Technische Info

Vakuumpumpenschäden durch falsche Zuordnung (VW Transporter LT, T4, AAB)

Abb. 1 Bruch im Pumpengehäuse

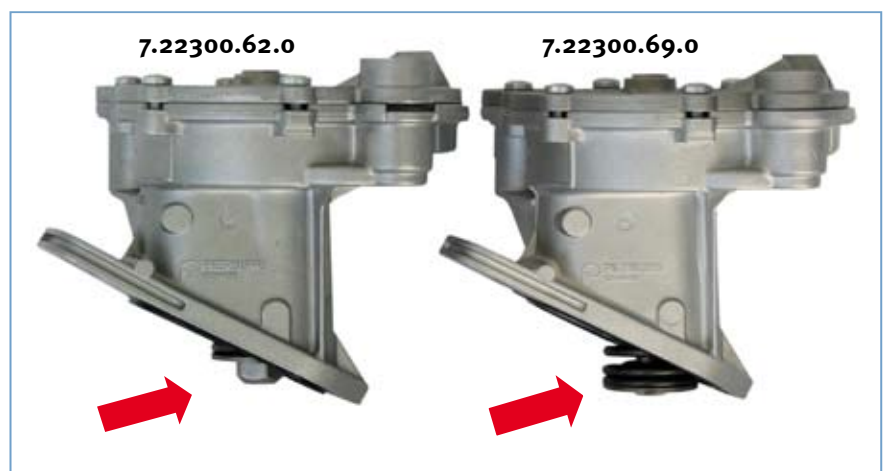
Die Montage einer falschen Pumpe führt „sofort“ beim ersten Motorstart nach dem Einbau zum Bruch des Pumpengehäuses (siehe Abb. 1) oder sogar zum Bruch der Nockenwelle und damit zu einem schweren und teuren Motorschaden.

Wir empfehlen, auf jeden Fall die Zuordnung über die Fahrgestellnummer zu überprüfen!

Falls die Vakuumpumpe sich nicht ohne größere Kraftanstrengung an den Flansch drücken lässt (ca. 5 mm Spalt), obwohl sich der Nocken auf der gegenüberliegenden Seite des Zwischenstößels befindet, liegt mit ziemlicher Sicherheit eine falsche Zuordnung vor.
